BZP.271.20.2024

WYJAŚNIENIA I MODYFIKACJA TREŚCI SPECYFIKACJI

Budowa basenu pływackiego w Piekarach Śląskich

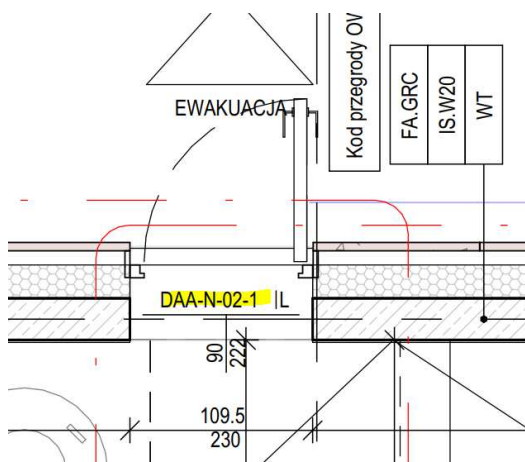
Prosimy o potwierdzenie, że w osi 15, 16/C na parterze należy uwzględnić drzwi o numerze: DSA-N-02.

Odpowiedź jak na pytanie nr 2. Szczegóły wskazano na rysunku:

- 245-PW-ARC-EA-RZU-00-1010-A1 - REWIZJA 1 - 14.08.2024 r. (2)

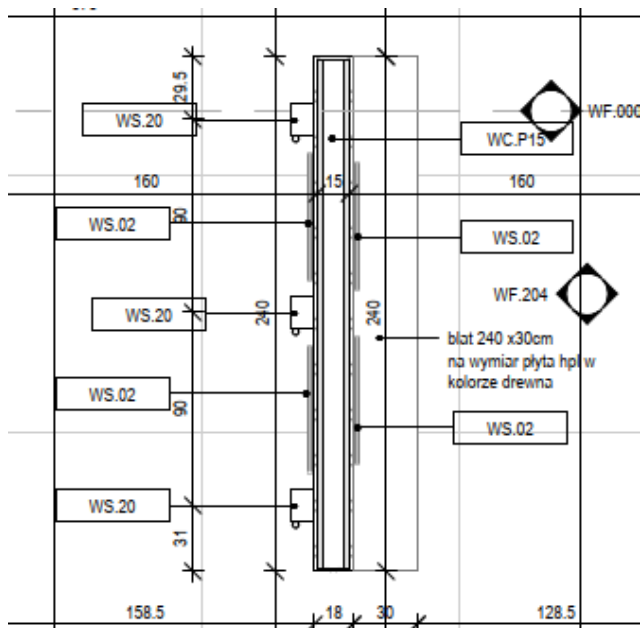
Na rysunku 245-PW-ARC-EA-DET-00-3005-A0 zaprojektowano blaty 240x30 cm z płyty hpl w kolorze drewna (niżej fragment rysunku). Błatów nie ma w zestawieniu wyposażenia w specyfikacji. Prosimy o informację, czy blaty należy ująć w ofercie.

Tak, blaty są przedmiotem zamówienia.

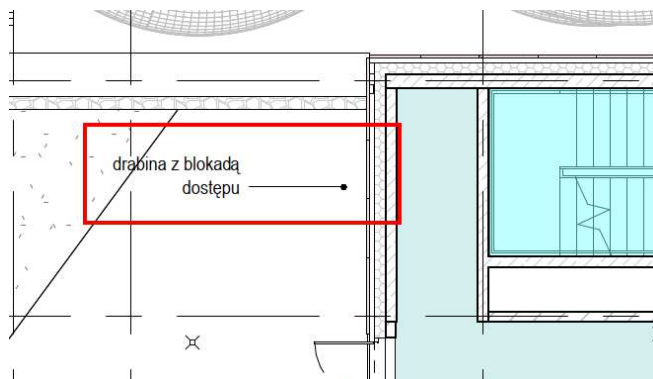
Na rysunku 245-PW-ARC-EA-RZU-01-2115-A0 (plan wykończenia posadzek) wpisano drabinę z blokadą dostępu (fragment rysunku poniżej). Natomiast drabina nie jest rysowana na rysunkach podstawowych architektury. Prosimy o informację, czy zapis jest omyłkowy. Jeśli nie prosimy o przesłanie detalu drabiny.

Zapis stanowi oczywistą omyłkę pisarską. Przedmiot zamówienia nie przewiduje w tym miejscu drabiny.

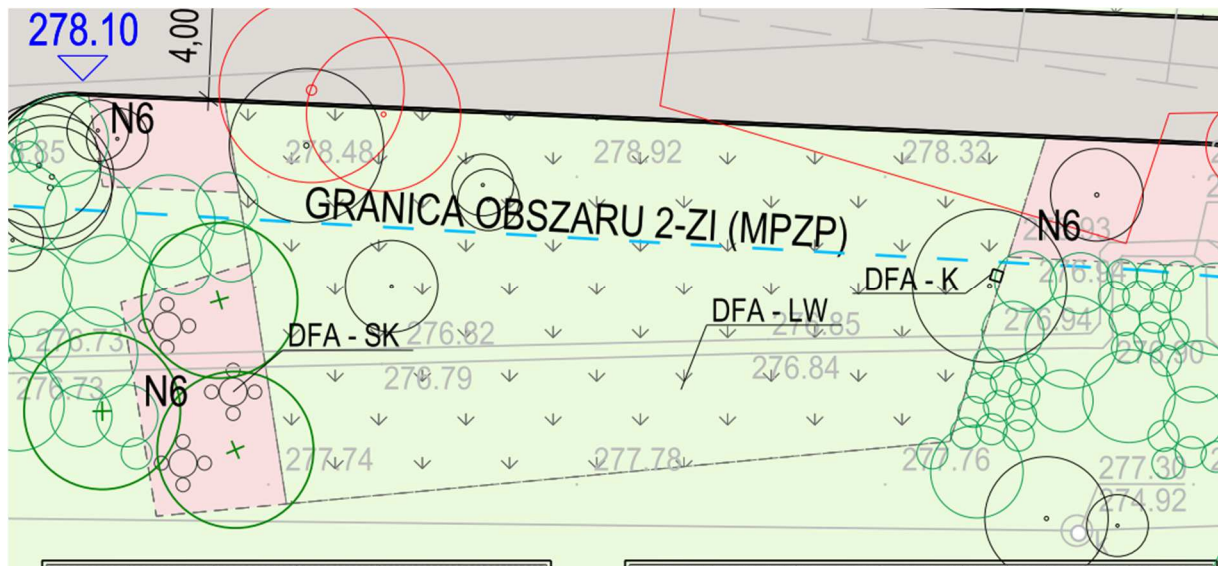
Prosimy o uzupełnienie/zaktualizowanie rysunku PZT o oznaczenia graficzne małej architektury na rysunkach zagospodarowania terenu. W niektórych przypadkach brak rysunkowego przedstawienia projektowanych elementów co uniemożliwia wykonanie przedmiaru:

- Pozycja opisana jako DFA-LW Leżak wypoczynkowy, nie jest przedstawiona graficznie a rysunku
- Pozycja DFA SK – brak określenia numeru SK1 / SK2 (stolik 4 / 6 osobowy):

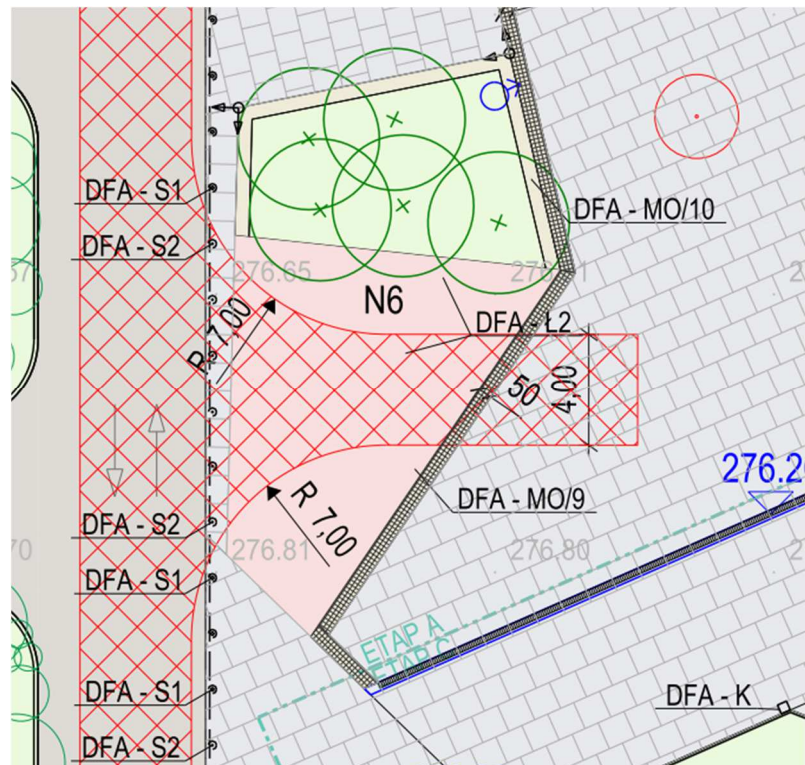
Pozycja opisana jako DFA-Ł2 Ławka wolno stojąca z oparciem oraz DFA-MO/9 Ławka z betonu architektonicznego nie jest przedstawiona graficznie:

- Pozycja opisana jako DFA-SK2 Stolik kawiarni – 6 osobowy nie jest przedstawiona graficznie:

Powyższe oznaczenie na rysunku PZT dotyczy schodów terenowych wykonanych z prefabrykatów betonowych.

Projekt budowlany – rysunek nr 245-PB-ARC-AB-RZU-PZ-0920-A2:

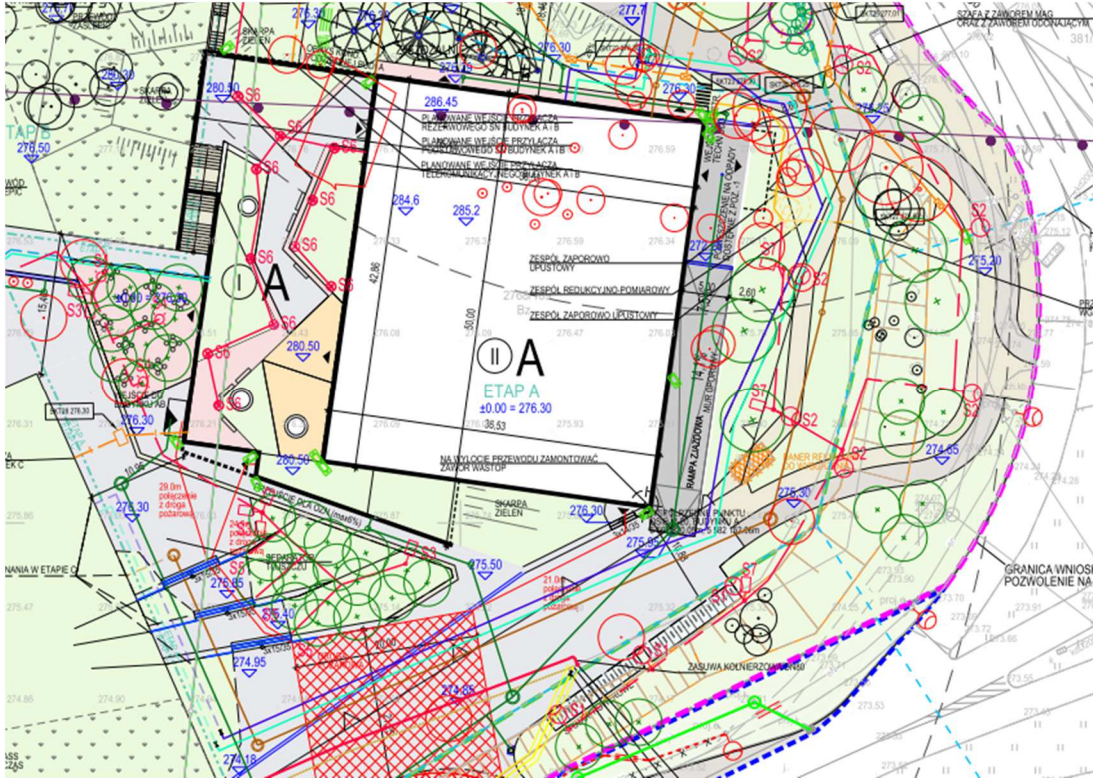
Prosimy o udostępnienie w projekcie wykonawczym rysunku oświetlenia PZT oraz schematu oświetlenia zewnętrznego. Na dzień dzisiejszy oświetlenie PZT jest uwzględnione wyłącznie w projekcie budowlanym.
